Haakse woningtoegangsdeuren in lifthal

Advies 1712

Trefwoorden: Bouwbesluit 2012, woongebouw, gelijkwaardigheid, nieuwbouw, vluchtroute, zelfsluitende deuren
Datum: 30 augustus 2017
Status: Definitief

Figuur 1 gemeenschappelijke hal met lift, 5 woningtoegangen en 2 toegangen tot een vluchtrappenhuis.

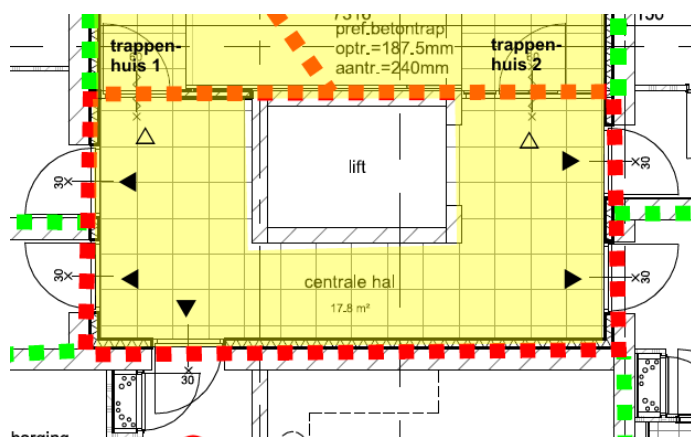
Bij het vluchten uit de twee woningtoegangen die in de gemeenschappelijke hal in deze casus haaks op elkaar zijn gelegen, komt men bij het vluchten altijd eerst binnen de invloedssfeer van de haaks hierop gelegen woningtoegangsdeur en moet in feite eerst langs die woningtoegang van de andere woonfunctie gevlucht worden voordat in twee verschillende richtingen kan worden gevlucht zonder andere beweegbare constructieonderdelen te passeren.

Omdat deze woningtoegangen niet recht tegenover elkaar zijn geprojecteerd, maar haaks op elkaar, wordt volgens het bevoegd gezag niet rechtstreeks voldaan aan de prestatie-eis uit artikel 2.104 tweede lid. Aanvrager verwijst daarom naar advies 1006 van de Adviescommissie praktijktoepassing brandveiligheidsvoorschriften waarin een vergelijkbare situatie als gelijkwaardig is beoordeeld. De gemeente geeft aan dat de gelijkwaardigheid in dit advies mede berust op de aanwezigheid van vrijloopdrangers gestuurd op de rookmelders in de woningen en acht deze oplossing zonder deze rookmeldergestuurde vrijloopdrangers daarom niet gelijkwaardig.

- In het Rapport Brandveiligheid van de brandveiligheidsadviseur wordt er gesproken over een gelijkwaardigheidsoplossing voor de gezamenlijke hal op de verdiepingen. Er wordt verwezen naar een advies van de Adviescommissie praktijktoepassing brandveiligheidsvoorschriften." In dit advies wordt echter ook gesproken over het verhogen van de brandwerendheid van de voordeuren en het aanbrengen van een rookmelder (NEN 2555) in de hal en vrijloopdrangers op de voordeur.
- De situatie in het appartementencomplex wijkt af van de situatie als omschreven in het advies van de adviescommissie. Met het aanbrengen van een vrijloopdranger die aangesloten is op de NEN 2555 rookmelders binnen de betreffende woning en het feit dat de voordeuren een brandwerendheid hebben van 30 minuten, verkrijgt men een vergelijkwaardige gelijkwaardigheid en is het vluchten geregeld.

In dit geval komen vijf woninguitgangen uit op een gemeenschappelijke hal waardoor een extra beschermde vluchtroute voert vanuit alle hierop aangesloten woningen. Vanuit alle vijf de woningen kan altijd in twee richtingen worden gevlucht naar de toegangen van de twee onafhankelijke, brandwerend van elkaar gescheiden, trappenhuisen en van daaruit direct naar een veilige plaats op het aansluitende terrein.

Uit artikel 2.106 eerste en derde lid volgt daarom dat de artikelen 2.103, 2.104 eerste tot en met zesde lid en 2.105 niet van toepassing zijn.

De vraag of twee woningtoegangsdeuren ook haaks-op-elkaar mogen staan in plaats van uitsluitend recht tegenover elkaar, zoals artikel 2.104 tweede lid stelt, geldt alleen in het geval het gaat om een enkele vluchtroute en is hier dan ook niet relevant.

De voorgestelde oplossing voldoet volgens de adviescommissie rechtstreeks aan de prestatie-eisen van het Bouwbesluit. Er is dan ook geen grond om een omgevingsvergunning voor het bouwen te weigeren op basis hiervan.

Een beroep op gelijkwaardigheid is in deze casus niet aan de orde, omdat al rechtstreeks aan de betreffende prestatie-eis van het Bouwbesluit 2012 is voldaan: vanuit elke woningtoegang kan twee kanten op worden gevluht naar een onafhankelijk trappenhuis, conform artikel 2.106 eerste en derde lid van Bouwbesluit 2012 (tweede vluchtroute). In dit geval is het niet relevant hoe de woningtoegangsdeuren, conform artikel 2.104 tweede lid, ten opzichte van elkaar zijn gelegen.
